改善箇所説明図

基準不適合箇所：後部反射器

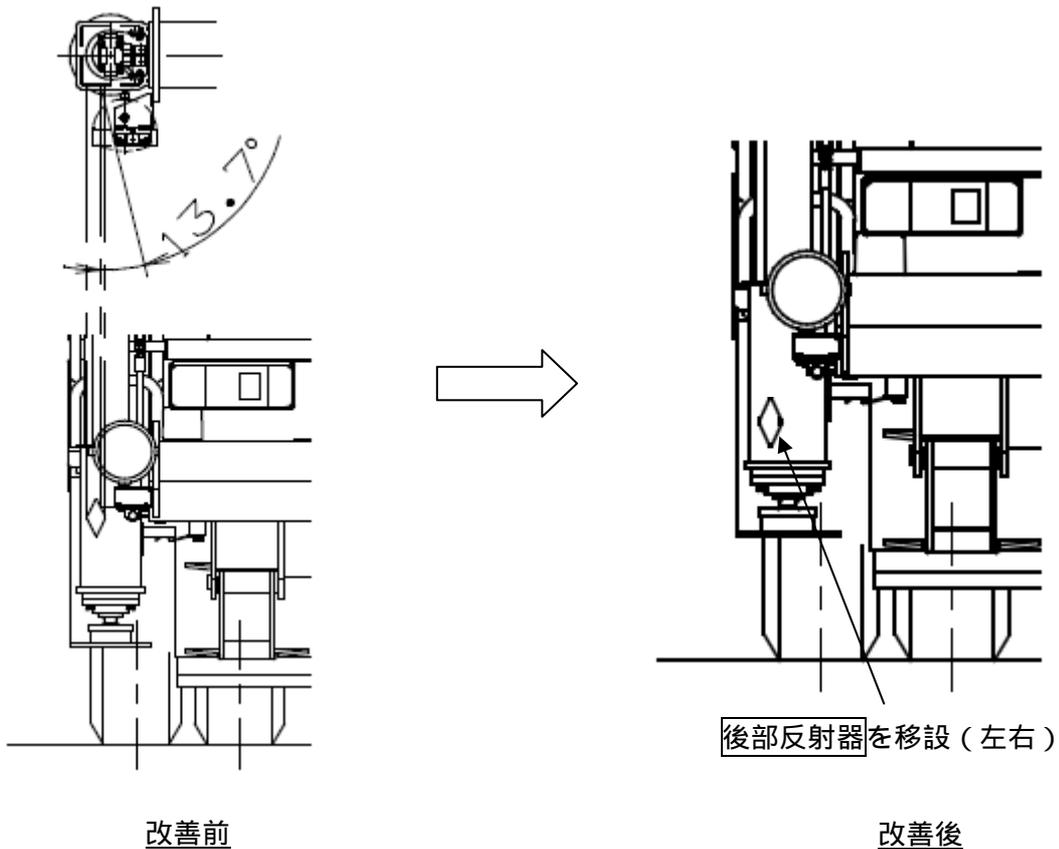
基準不適合箇所

高所作業車および軌道兼用車において、後部反射器の取付け位置が不適切なため、幾何学的視認性が保安基準に適合していない。

改善の内容

全車両、保安基準に適合する位置に後部反射器を移設する。
